改善箇所説明図

車両を下から見た図

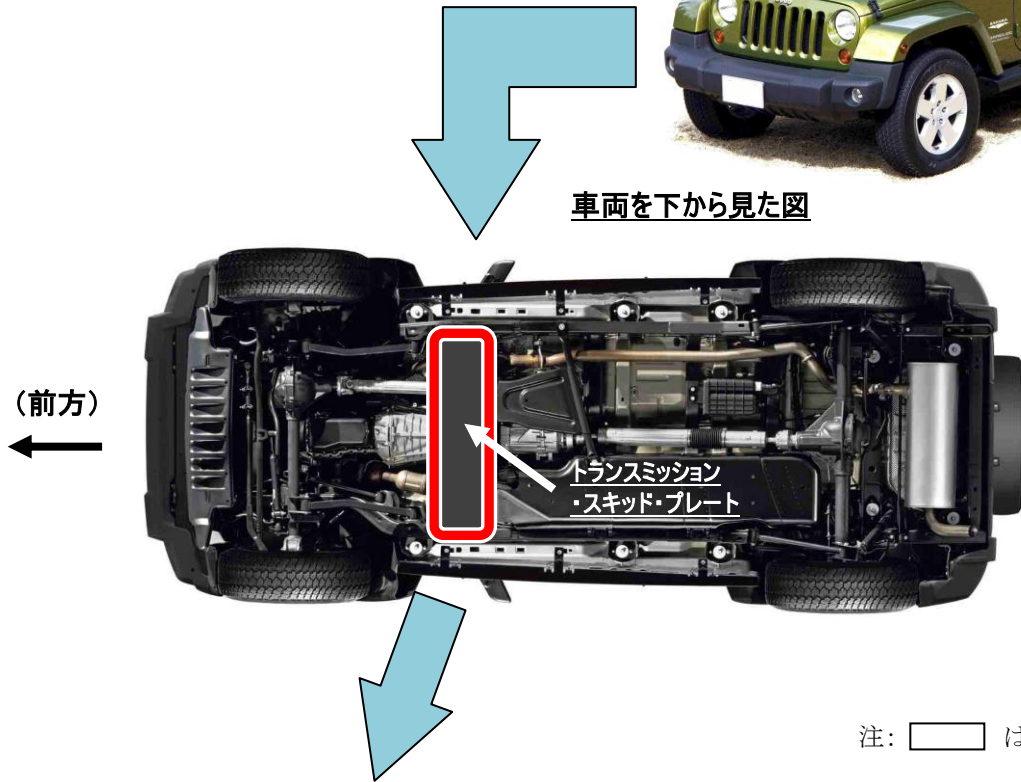
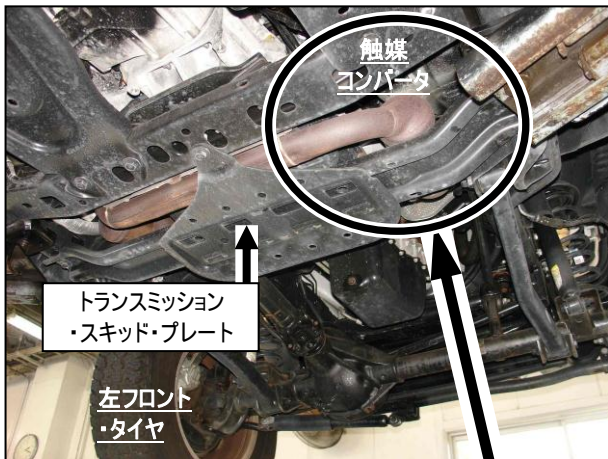
基準不適合発生箇所

オートマチック・トランスミッションを搭載した車両において、トランスミッション・スキッド・プレート(トランスミッションの下に取り付けられた保護部材)の形状が不適切なため、オフロード走行等でトランスミッション・スキッド・プレート上に異物が過剰に蓄積する場合があります。そのため、そのまま使用を続けると触媒コンバータの熱により、異物が発火し、最悪の場合、車両火災にいたるおそれがある。

全車両、トランスミッション・スキッド・プレートを対策品(トランスミッション・スキッド・バー)と交換する。

識別 : トランスミッション・スキッド・バーの右側固定ボルト頭部に黄色いペイントを塗布する。
